Dibattito pubblico
Tratta Codogno - Piacenza
Raddoppio della linea Codogno - Cremona - Mantova

**Raddoppio della linea
Codogno - Cremona - Mantova**

CONTRIBUTO AL DIBATTITO

Azienda Agricola Magnani

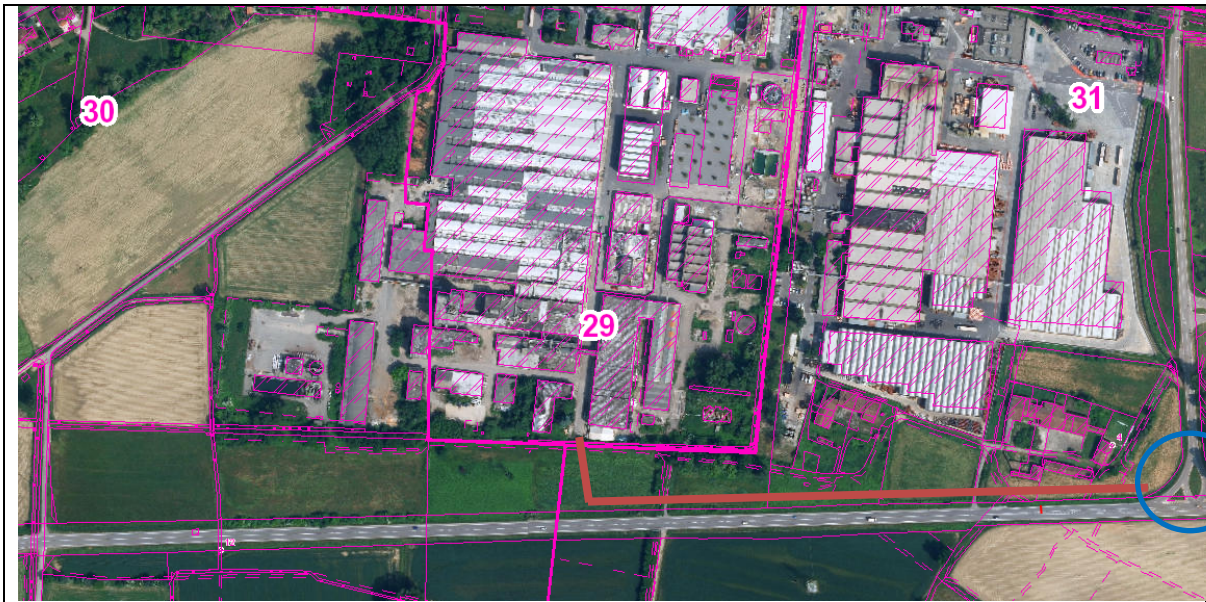
Nella viabilità proposta si nota un raccordo con enorme spreco di terreno agricolo, e un forte impatto ambientale, ricordo che siamo in una zona Parco Adda Sud, tutelata e con forte rispetto dell'area agricola e verde.

La proposta prevede tagliare a "metà" i campi inficiando poi la possibilità di coltivare le parti rimanenti in quanto diventerebbero di difficile irrigazione (come si può vedere dalla prima planimetria allegata), bisognerebbe rifare anche tutti i canali di irrigazione. Inoltre, ricordo, che la nuova rotonda sarebbe da realizzare in quota, circa 5 ml rispetto alla quota del terreno. Inoltre, diventando quella l'unica strada di collegamento alle cascine Gerola e al quartiere Pirelli, valutando il numero elevato di automezzi pesanti che accedono alla ditta potrebbero esserci problemi di viabilità e sicurezza.

Prima ipotesi, che comporterebbe sicuramente un consumo di suolo agricolo minore rispetto all'attuale progetto ipotizzato, e limiterebbe enormemente l'impatto e i costi. Calcolando che la vostra attuale viabilità avrebbe una realizzazione di 770 ml di strada più una rotonda in quota, quindi dovendo fare dei riempimenti di terreno non indifferenti.

Prima immagine - vostra proposta nuova viabilità

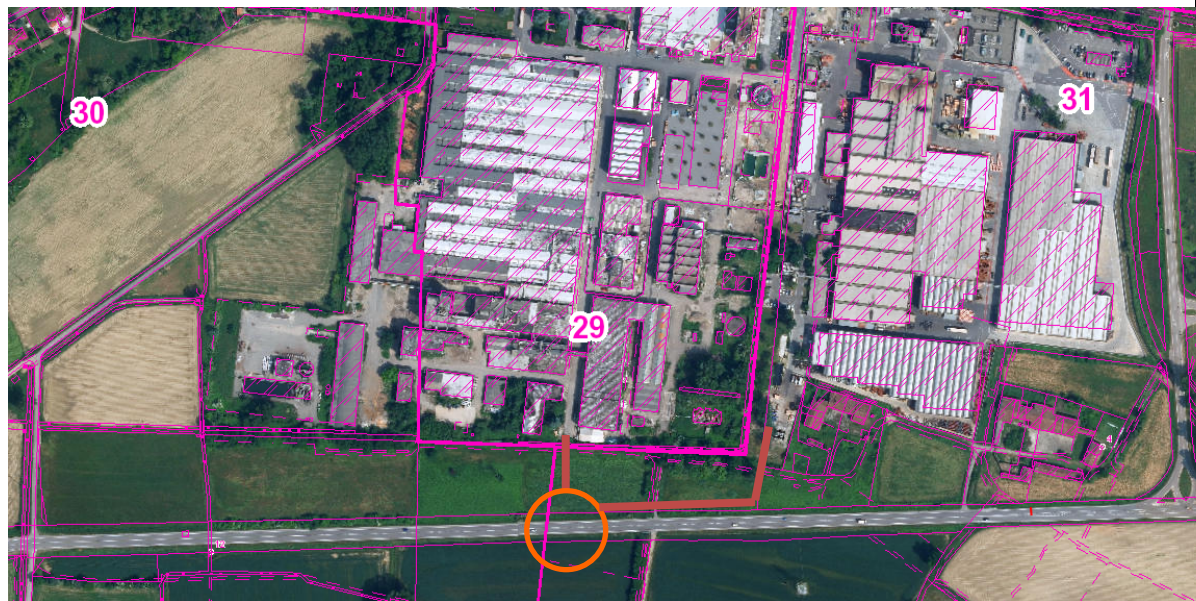
Il tracciato ipotizzato (in arancione nella seconda immagine) comporterebbe la costruzione di una strada di collegamento di 430 ml e il collegamento con la rotonda già in progetto; quindi, si eviterebbe la costruzione della seconda rotonda in quota.

Si chiede di rivedere la proposta di viabilità, sia per rispetto ambientale, in quanto zona agricola situata all'interno del parco Adda Sud, ma anche e soprattutto per non andare ad unire l'unica via di accesso tra le cascine Gerola e il quartiere Pirelli alla alta viabilità pesante.
